PROTOKOL O ZMĚNĚ DÍLA

Změnový list č.1

Předmět díla:	STAVEBNÍ ÚPRAVY STÁVAJÍCÍHO OBJEKTU K BYDLNÍ V MLADÉ BOLESLAVI		
Objekt:	SO01 - Stavební část		
Objednatel:	R-MOSTY, Z.S.		
Zhotovitel:	Design&Build s.r.o.		
TDI:	Jaroslav Sysel		
Projektant:	Design&Build s.r.o.		
Popis změny:			
	ZL1_01	BOURACÍ PRÁCE A KANALIZACE	
	ZL1_02	STŘEŠNÍ OKNA	
	ZL1_03	ZÁPRAŽÍ	
údaje o změně	Změnu vyvolal:	Zhotovitel	
	Jedná se o změnu:	rozšíření předmětu díla, kterou se zvyšuje cena díla	X
	(zaškrtnout)	úprava předmětu díla s vlivem na cenu díla	X
		§ 222 odst. 6 ZZVZ - nepředvídatelné práce	X
	Způsob projekčního řešení změny:		
	(zaškrtnout)	zápis do SD (deníku změn)	X
		dodatek k PD	X
		dokumentace skut. provedení	X
údaje o ceně díla	ocenění změny předložil:	Zhotovitel	
	náklady na změnu bez DPH	175 440,61 Kč	1,50%
	Výše DPH sazba:	12%	21 052,87 Kč
	náklady na změnu vč. DPH	196 493,48 Kč	
	Cena díla bez DPH (dle SOD)	11 687 154,49 Kč	
	Cena díla dle ZL č. 1 bez DPH	11 862 595,10 Kč

Stavba: 2023-12-01 - REKONSTRUKCE DOMU č.p. 330- DOPROVODNÝ OBJEKT K AZYLOVÉMU DOMU

FOTODOKUMENTACE

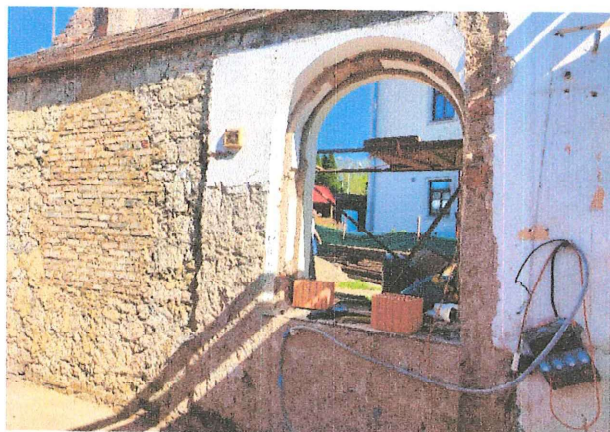
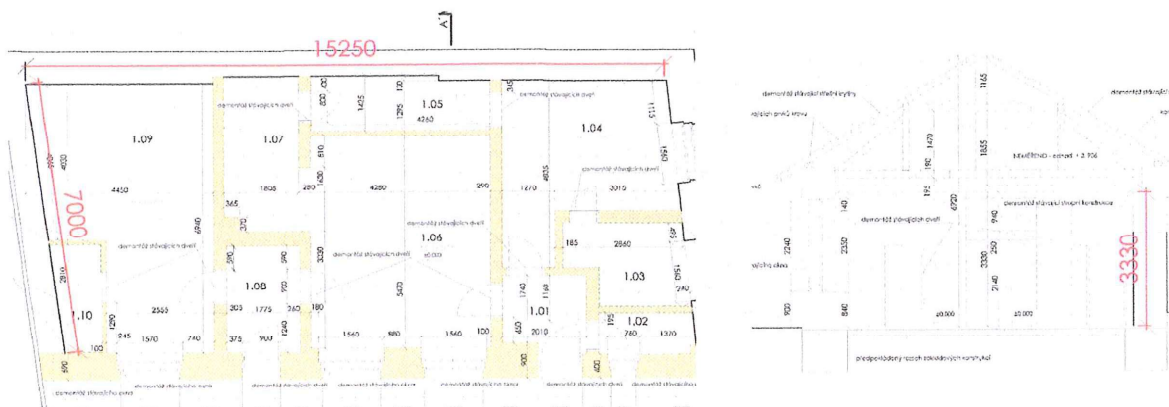
Při realizaci bouracích prací bylo zjištěno, že 2 vnitřní zdi jsou opatřeny předstěnami z Ytongu. Konstrukce nejsou založené a vykazují statickou nestálost. Je nutné je odstranit. Ytong předstěna 3,33m dlouhá (15,25 + 7)m tl 150mm. Dále při realizaci bouracích prací bylo zjištěno, že více než 25% rozsahu bouraného zdiva je kamenné konstrukce. Dále projektová dokumentace byla zpracována s úvahou, že stávající splašková kanalizace je provedena standardně v zámrazné hloubce. Při realizaci bylo zjištěno, že je umístěna cca 30cm pod terénem. Napojení do kanalizace je o cca 70cm výš, než požadují normativní spády pro ležatou kanalizaci. Proto bylo navrženo řešení s domácí přečerpávací stanicí a 200l splaškovým zásobníkem. V rámci úspor nákladů doporučujeme řešit čerpadlo v objektu azylového domu, kdy nebude nutné realizovat nákladné zemní práce. Vzdálenost od původního napojení k objektu azylového domu je 3,27cm. Základová zeď objektu je široká 900mm. Za základovou zni se nachází nevyužitý šachtový prostor, kde bude tato čerpací stanice umístěna a následně tlakově napojena na ležaté potrubí v 1.PP objektu. Tyto okolnosti nemohly být předpokládány.

Prostup kanalizace do azylového domu

Předstěny ytong

Kamenné zdivo

Větší rozsah bouracích prací, montáž potrubí kanalizace a odvětrání, montáž přečerpávací stanice

Rozsah ytongové předstěny

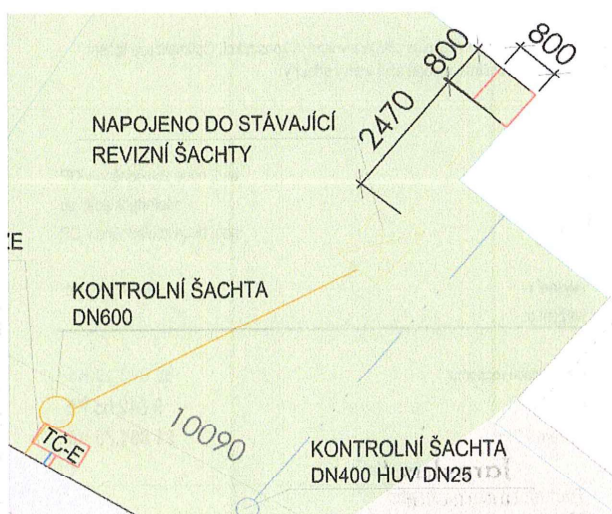
Při realizaci bouracích prací bylo zjištěno, že 2 vnitřní zdi jsou opatřeny předstěnami z Ytongu. Konstrukce nejsou založené a vykazují statickou nestálost. Je nutné je odstranit. Ytong předstěna 3,33m dlouhá (15,25 + 7)m tl 150mm. Dále při realizaci bouracích prací bylo zjištěno, že více než 25% rozsahu bouraného zdiva je kamenná konstrukce. Dále projektová dokumentace byla zpracována s úvahou, že stávající splašková kanalizace je provedena standardně v zámrazné hloubce. Při realizaci bylo zjištěno, že je umístěna cca 30cm pod terénem. Napojení do kanalizace je o cca 70cm výš, než požadují normativní spády pro ležatou kanalizaci. Proto bylo navrženo řešení s domácí přečerpávací stanicí a 200l splaškovým zásobníkem. V rámci úspor nákladů doporučujeme řešit čerpadlo v objektu azylového domu, kdy nebude nutné realizovat nákladné zemní práce. Vzdálenost od původního napojení k objektu azylového domu je 3,27cm. Základová zeď objektu je široká 900mm. Za základovou zni se nachází nevyužitý šachtový prostor, kde bude tato čerpací stanice umístěna a následně tlakově napojena na ležaté potrubí v 1.PP objektu. Tyto okolnosti nemohly být předpokládány.

Vzdálenost od projektovaného napojení kanalizace k objektu azylového domu

FOTODOKUMENTACE

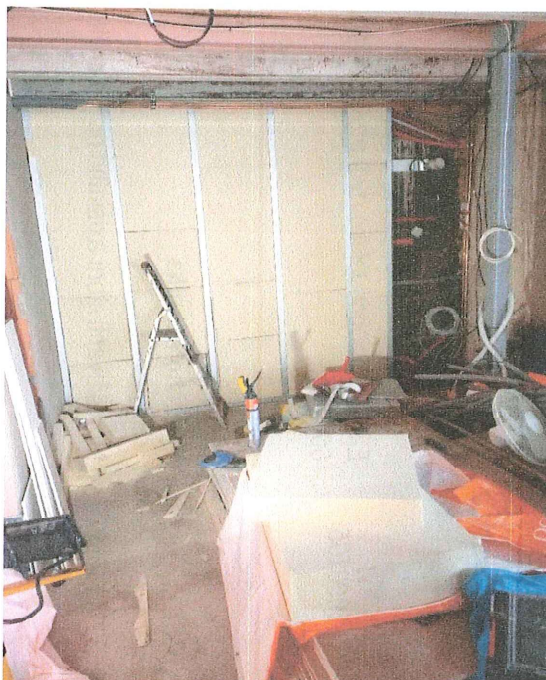
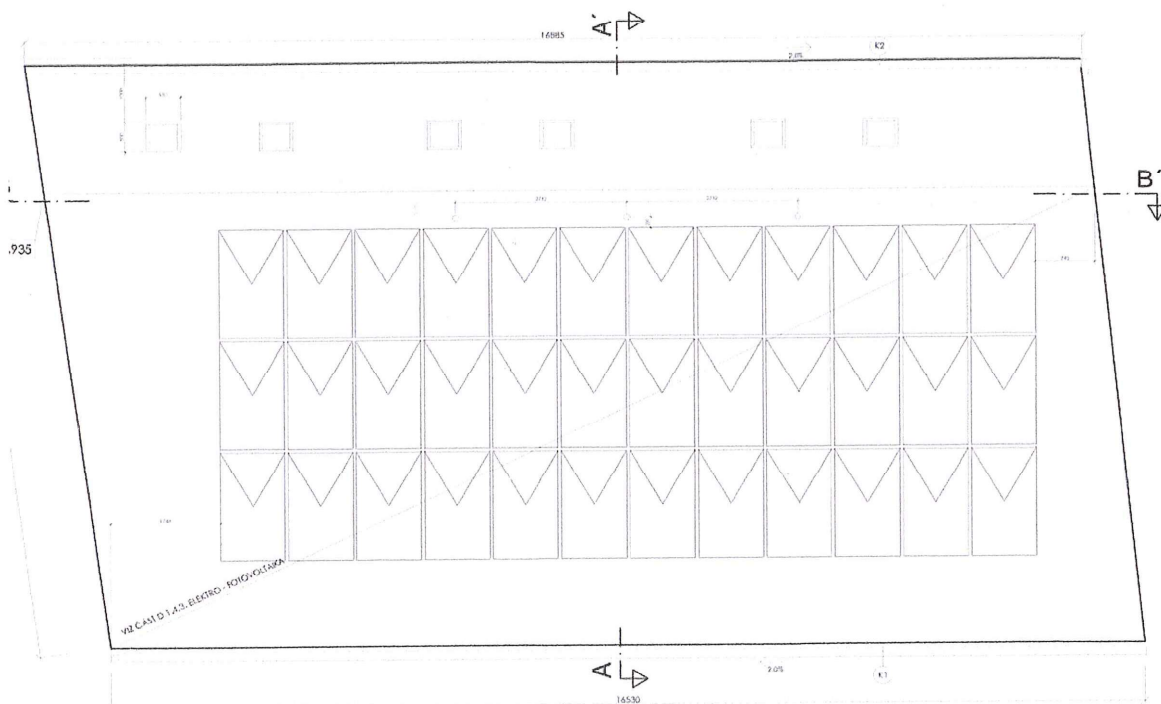
Při řešení dílenského provedení oken se naskytla možnost řešení oken jakožto otevíravých, ale z hlediska požární bezpečnostního řešení realizovatelných pouze za předpokladu, že rozměry oken budou menší a rovnoměrně rozprostřené po střeše. Díky tomu dochází ke zmenšení výpočtového požárního přesahu a ten nezasahuje na sousední pozemek. Řešení této změny je vítáno, protože pozitivně ovlivní mikroklima spací části bytů a pobytovou část prostoru pro volnočasové aktivity. Rozdělení oken vyžaduje zásah do topného systému, kdy je z hlediska eliminace rosení oken požadováno umístění radiátoru pod každé okno. Tato skutečnost vyžaduje větší počet menších radiátorů, které budou realizovány v m.č.: 2.01, 2.02, 2.03. Nově vedená trasa radiátorů umožňuje realizaci radiátorů i v m.č.2.04, kde byl původně předpokládán přímotop a dále v m.č. 1.12, kde budou osazeny 2 žebříkové radiátory, které budou sloužit k sušení dětského prádla. Změna m.č. 1.12 na příležitostnou sušárnu evokuje změny v podlaze, dveřích a ventilaci. Bude provedeno odvětrání místnosti na hydrostatické čidlo s podtlakovým ventilátorem, budou provedeny otevíravé, nikoliv posuvné dveře a v místnosti bude realizována místo lamina dlažba. Tyto změny optimalizují provozní vlastnosti objektu. Pro zajištění prostředků pro dané opatření byly z rozpočtu vyškrtnuty variabilní položky (rozdělovače, sprchové vaničky, čerpadlo, část termostátů a elektropohonů), či položky s menší prioritou (zvonkové tablo). V rámci úspory bude lepení laminátové podlahy záměněno za pokládku na podložku 3mm vhodnou pro podlahové vytápění. Velikost a počet střešních oken z obavy o šíření hluku z provozu objektu. Bylo přistoupeno k této změně. Tato změna zasahuje nejen do řešení oken, ale i rozsahu střešního pláště a topného a větracího systému. Toto nebylo předvídáno.

Střešní okna - Prostor volnočasových aktivit

Střešní okna - bytové jednotky

Vedení topení a větrání

Dodávka a montáž 6x menší otevíravé okno. Větší rozsah radiátorů. Větší rozsah střešního pláště a vnitřních konstrukcí. Optimalizace řešení topení. Odstranění položek v rámci hledání úsporných opatření. Doplnění konstrukce separační vrstvy střechy.

Výřez Řezu střešním oknem

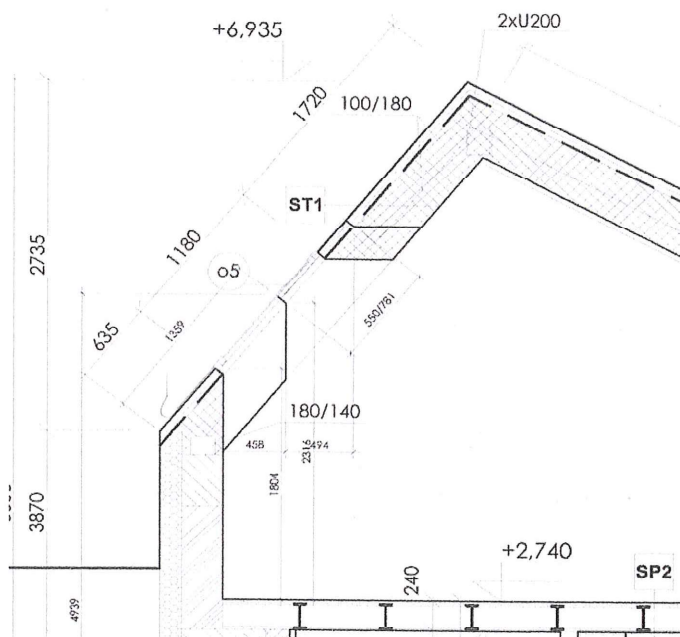
Při řešení dílenského provedení oken se naskytla možnost řešení oken jakožto otevíravých, ale z hlediska požárně bezpečnostního řešení realizovatelných pouze za předpokladu, že rozměry oken budou menší a rovnoměrně rozprostřené po střeše. Díky tomu dochází ke zmenšení výpočtového požárního přesahu a ten nezasahuje na sousední pozemek. Řešení této změny je vítáno, protože pozitivně ovlivní mikroklima spací části bytů a pobytovou část prostoru pro volnočasové aktivity. Rozdělení oken vyžaduje zásah do topného systému, kdy je z hlediska eliminace rosení oken požadováno umístění radiátoru pod každé okno. Tato skutečnost vyžaduje větší počet menších radiátorů, které budou realizovány v m.č.: 2.01, 2.02, 2.03. Nově vedená trasa radiátorů umožňuje realizaci radiátorů i v m.č.2.04, kde byl původně předpokládán přímotop a dále v m.č. 1.12, kde budou osazeny 2 žebříkové radiátory, které budou sloužit k sušení dětského prádla. Změna m.č. 1.12 na příležitostnou sušárnu evokuje změny v podlaze, dveřích a ventilaci. Bude provedeno odvětrání místnosti na hydrostatické čidlo s podtlakovým ventilátorem, budou provedeny otevíravé, nikoliv posuvné dveře a v místnosti bude realizována místo lamina dlažba. Tyto změny optimalizují provozní vlastnosti objektu. Pro zajištění prostředků pro dané opatření byly z rozpočtu vyškrtnuty variabilní položky (rozdělovače, sprchové vaničky, čerpadlo, část termostátů a elektropohonů), či položky s menší prioritou (zvonkové tablo). V rámci úspory bude lepení laminátové podlahy zaměněno za pokládku na podložku 3mm vhodnou pro podlahové vytápění.

Výřez pohledu na střechu

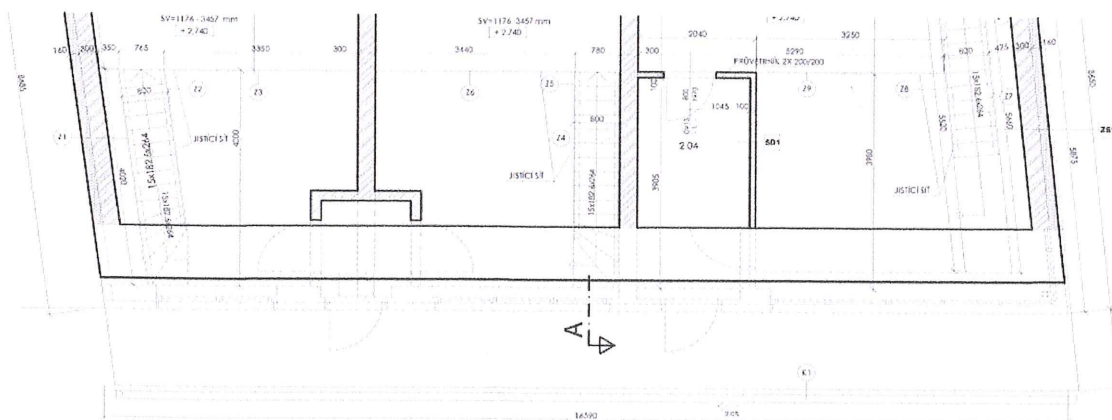
Zdůvodnění změny: Při řešení dílenského provedení podbyti střešního přesahu bylo zjištěno, že při realizaci je technologicky vhodnějším řešením protipožární předěl zápraží, než protipožární nátěr palubkového podhledu. Proto projektant navrhl venkovní protipožární podhled, který zajistí protipožární předěl a nebude nutné viditelnou část podhledu opatřovat protipožárním nátěrem, který je nutné pravidelně obnovovat. Tato změna bude esteticky přijatelnější a vyvodí úsporu.

Doplnění sádkartové protipožární konstrukce podhledu, odstranění protipožárních nátěrů

Výřez Rezu střechou - podhled š.: 1382mm

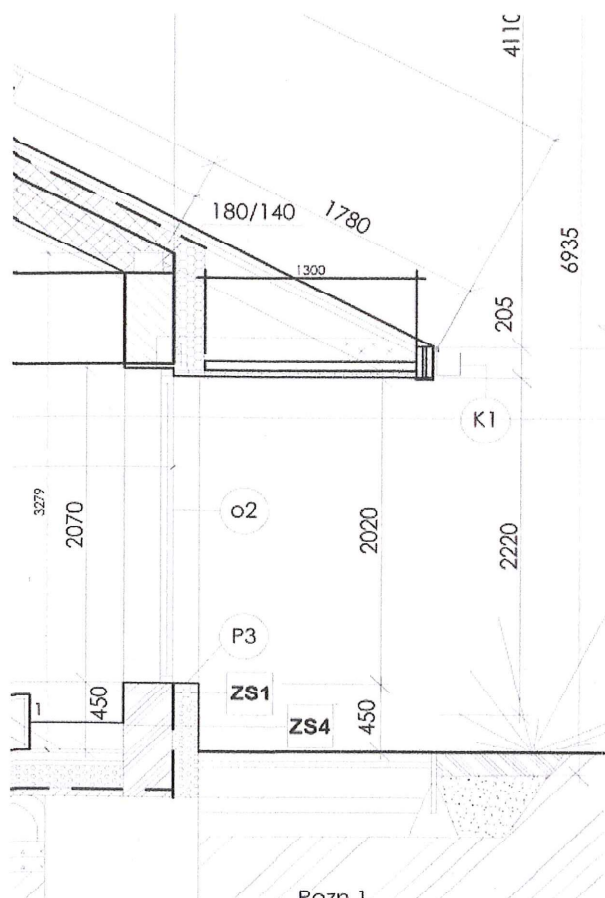
Při řešení dilenského provedení podbytí střešního přesahu bylo zjištěno, že při realizaci je technologicky vhodnějším řešením protipožární předěl zápraží, než protipožární nátěr palubkového podhledu. Proto projektant navrhl venkovní protipožární podhled, který zajistí protipožární předěl a nebude nutné viditelnou část podhledu opatřovat protipožárním nátěrem, který je nutné pravidelně obnovovat. Tato změna bude esteticky přijatelnější a vyvodí úsporu.

Výřez pohledu na střechu
